ИНФОРМАЦИОННЫЙ БЮЛЛЕТЕНЬ

Тема: Применение прокладки уплотнительной головки цилиндра 840.1003213-03, как альтернатива прокладке уплотнительной головки цилиндра 840.1003213-02 на двигателях размерностью 140x140 всех модификаций, комплектаций и исполнений производства ОАО «Автодизель»

Модель: Двигатели ЯМЗ размерностью 140x140 всех модификаций, комплектаций и исполнений

Рис. 1 Прокладка уплотнительная головки цилиндра **840.1003213-03**.

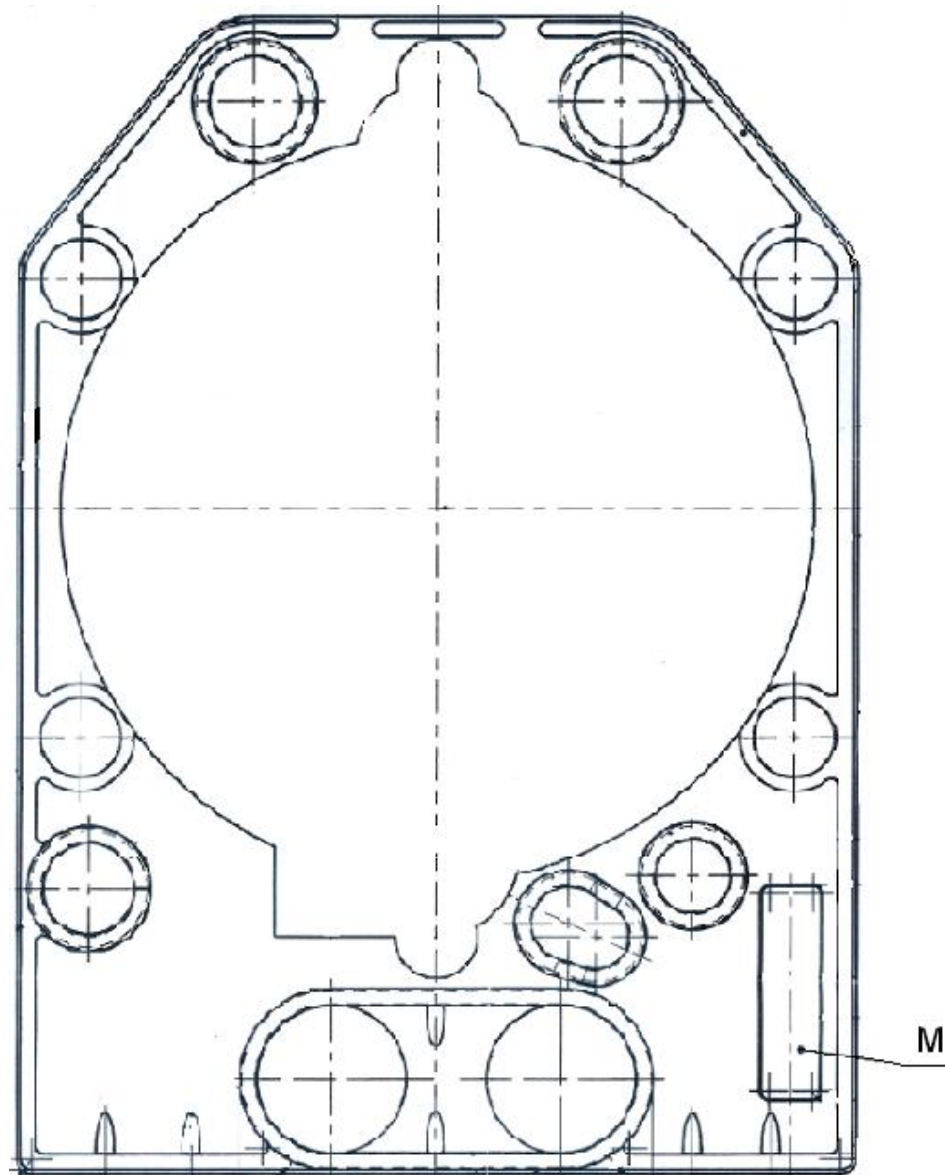
Сообщаем Вам, что с августа 2013 года двигатели размерностью 140x140 всех комплектаций, модификаций и исполнений производства ОАО «Автодизель» могут комплектоваться прокладкой уплотнительной головки цилиндра **840.1003213-03** (рис.1).

Прокладка уплотнительная головки цилиндра **840.1003213-03** и прокладка уплотнительная головки цилиндра **840.1003213-02** взаимозаменяемые.

М - Маркируют товарный знак или наименование предприятия - изготовителя, обозначение детали и год изготовления (две последние цифры).
